**Ministero dell'Ambiente e della Tutela del Territorio
del Mare – Direzione Generale Valutazioni Ambientali**

Oggetto: Regione Emilia-Romagna, Autostrada Regionale Cispadana
Procedura di Valutazione di Impatto Ambientale

PRESENTANO LE SEGUENTI OSSERVAZIONI

Esempio 1: Comune di Me-
dolla

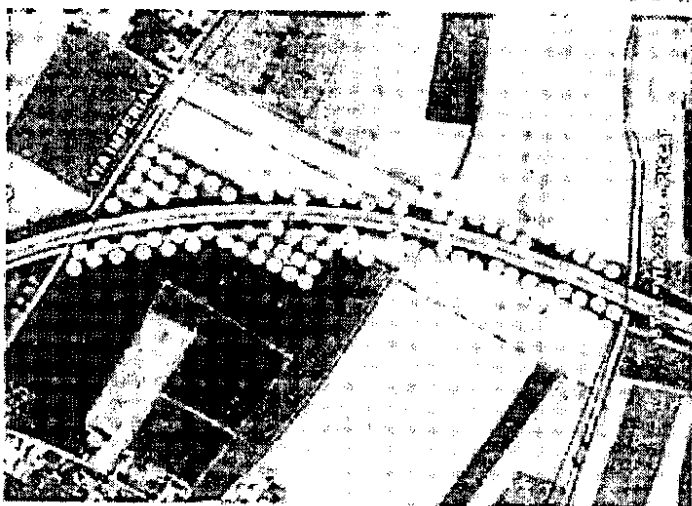
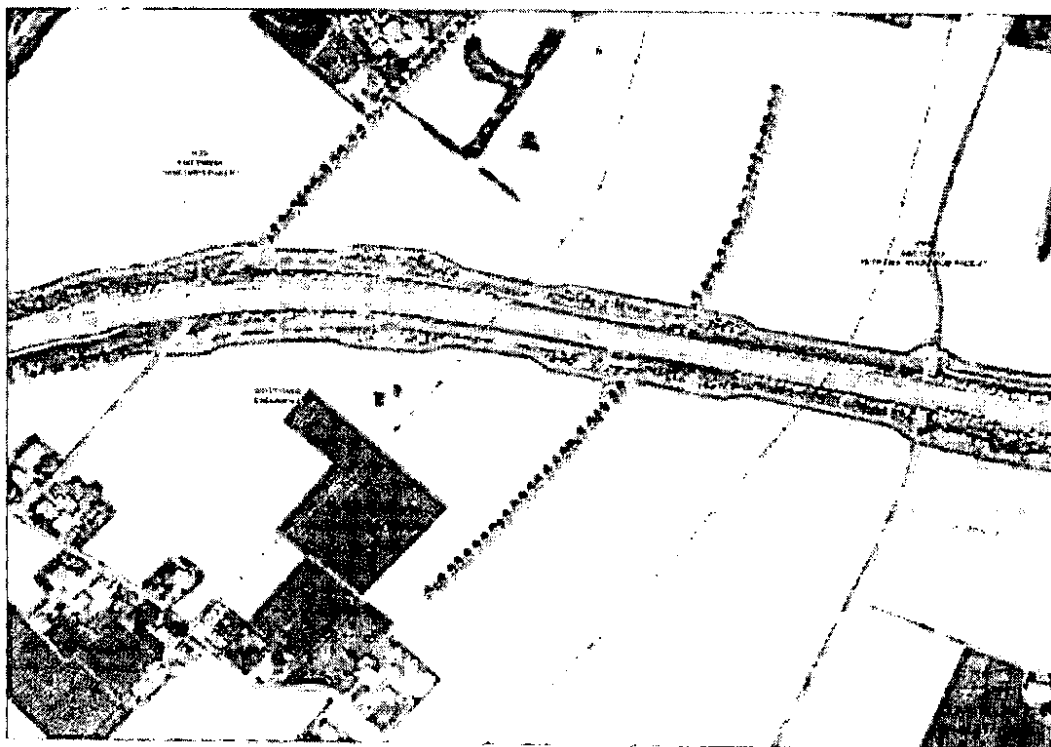
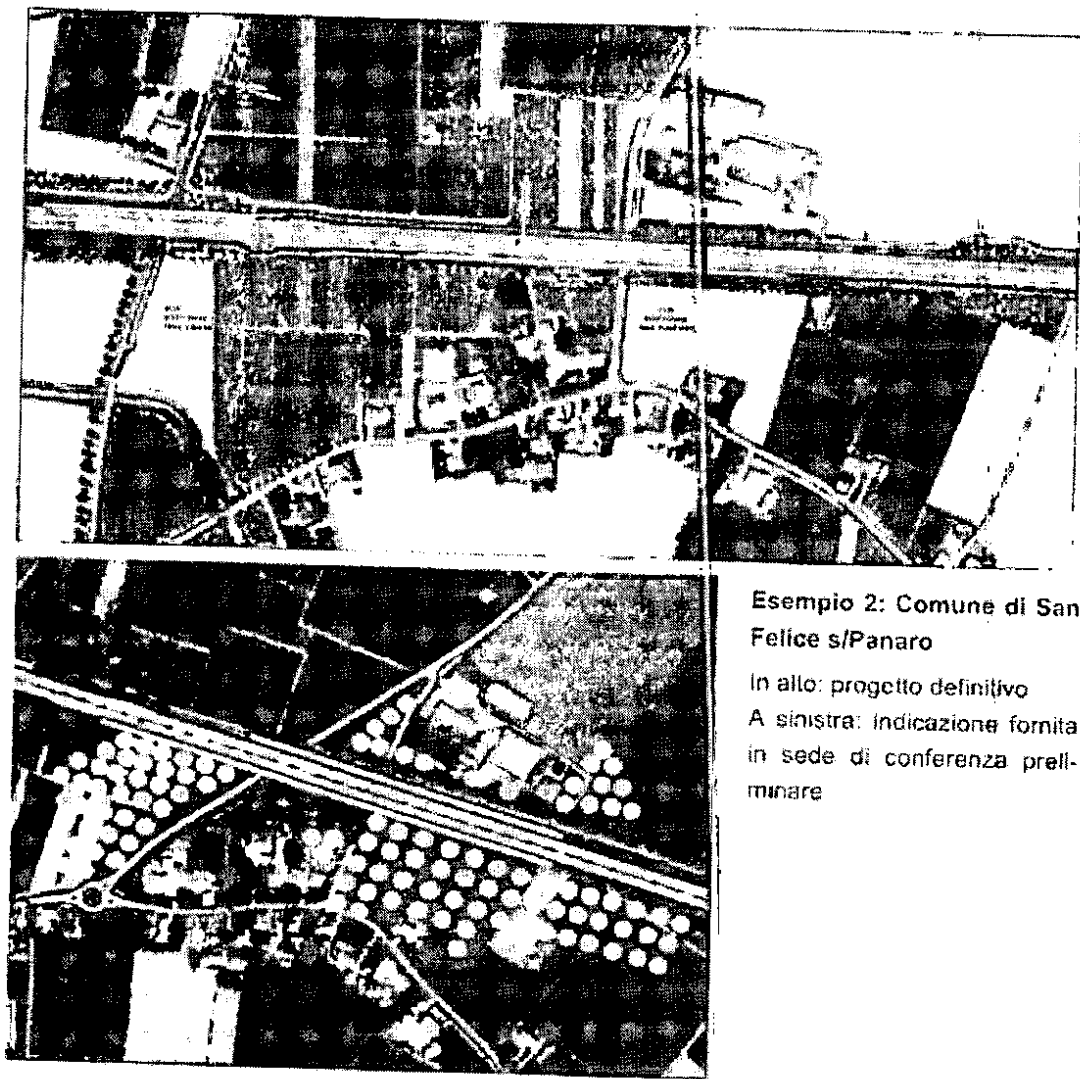
- ▶ non sono state valutate le richieste espresse in conferenze preliminari relativamente ad opere di mitigazione a sud dell'autostrada per gli insediamenti di via Camurana a Medolla (cfr All. 1)

In alto: progetto definitivo

A sinistra: indicazione fornita
in sede di conferenza prelimi-
nare

Esempio 4: comune di Mirandola: proposta di nuova localizzazione dell'autostazione maggiormente rispondente ai valori e alle esigenze del territorio.

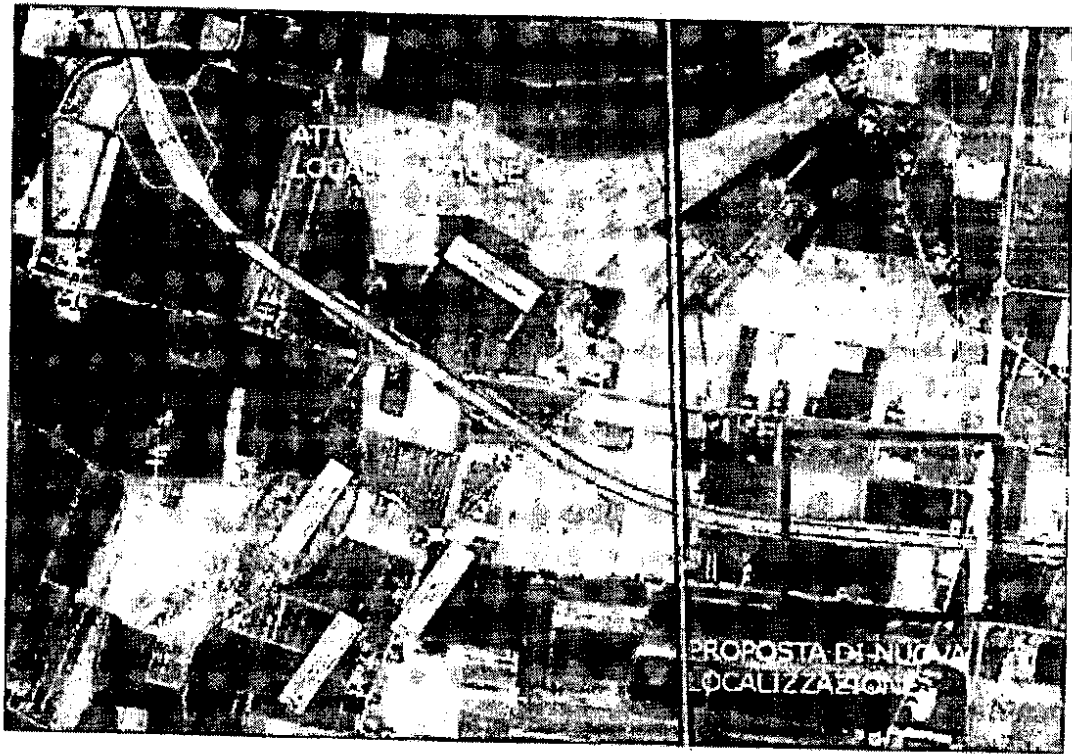
A PROPOSITO DELL'AUTOSTAZIONE DI MIRANDOLA SI OSSERVA CHE IL COMUNE HA RICHiesto IL SUO SPOSTAMENTO A SUD, in aree prossime agli insediamenti produttivi esistenti, allo scopo di mitigare gli impatti delle costruzioni sul territorio agricolo e di favorire lo sviluppo delle attività complementari all'autostazione. **SI OSSERVA CHE L'ALTERNATIVA NON È STATA ESAMINATA** né sono stati valutati gli impatti comparando gli effetti delle due ipotesi localizzativa (si veda Allegato 1, esempio, 4).

ALLEGATO 2 - ALTIMETRIE

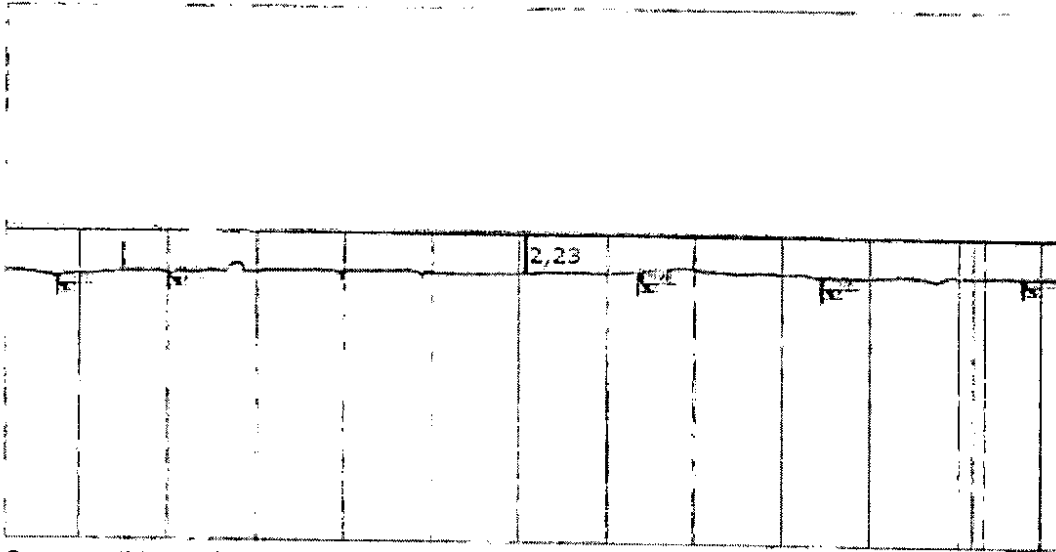
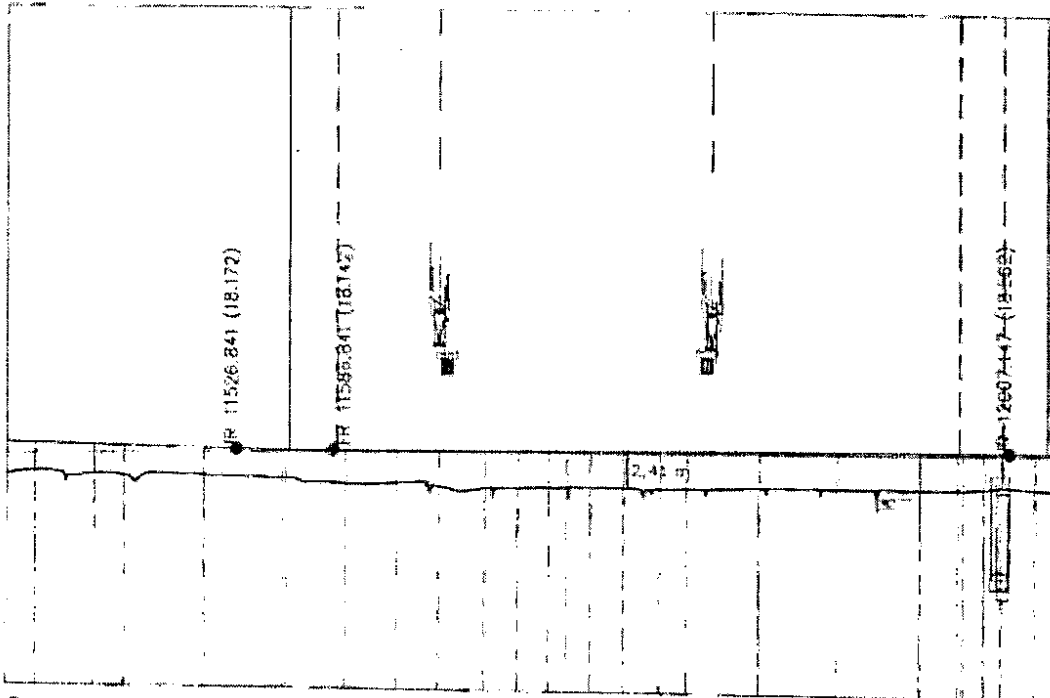
Dall'esame degli elaborati relativi ai profili longitudinali con raffronto progetto preliminare e progetto definitivo (serie di elaborati 0921_PD_0_000_OCS00_0_SD_F5) si può rilevare che si tratta di riduzioni dell'ordine di 30-40 cm. (vedi Allegato 2) che appaiono poco significative come risposta alle richieste avanzate in sede di conferenza preliminare. Inoltre, la variazione del sistema di raccolta delle acque con eliminazione del collettore posto all'interno del rilevato (indicata in sede preliminare come motivo dell'altezza del rilevato stesso) avrebbe potuto, a parere degli osservanti, portare a riduzioni più significative delle altezze.

Comune di Novì di Modena: ad est del Caseificio

Comune di Concordia sulla Secchia: area del casello

SI CHIEDE PERTANTO DI EFFETTUARE ULTERIORI APPROFONDIMENTI DEL PROGETTI TENDENTI A RIDURRE IN MODO SIGNIFICATIVO L'ALTEZZA DEL RILEVATO.

Comune di San Possidonio: attraversamento via per Mirandola

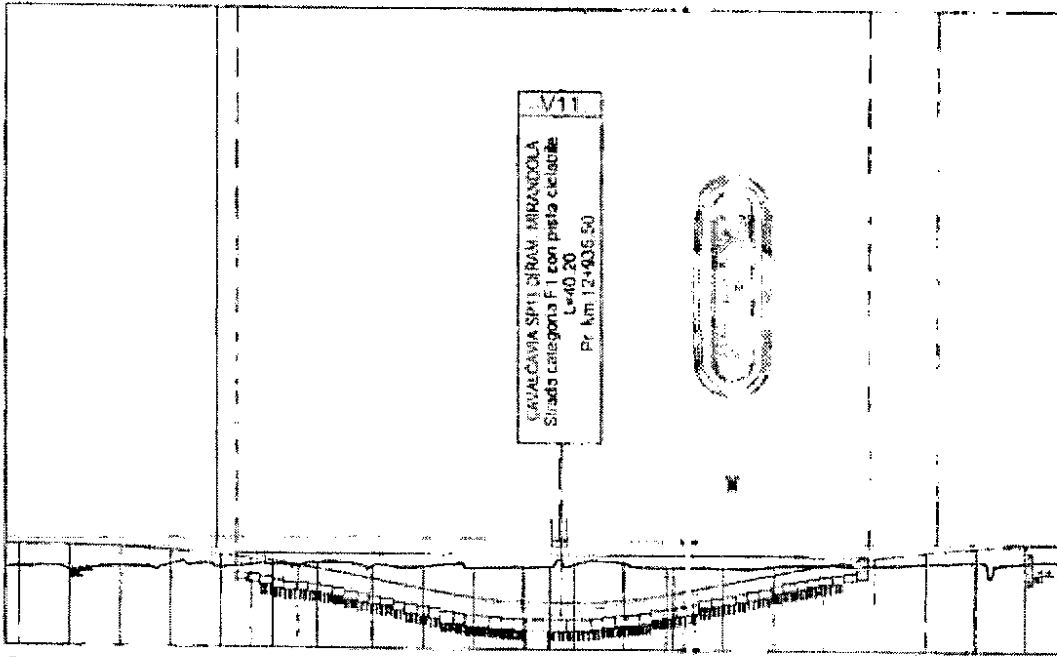
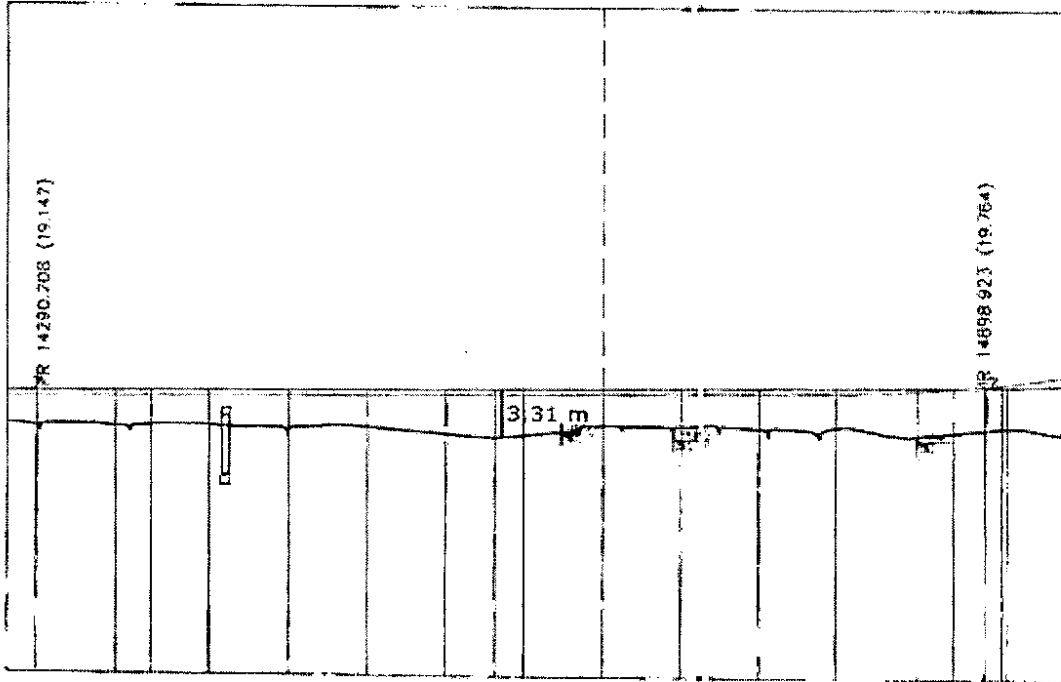
Comune di Mirandola: area stazione di servizio
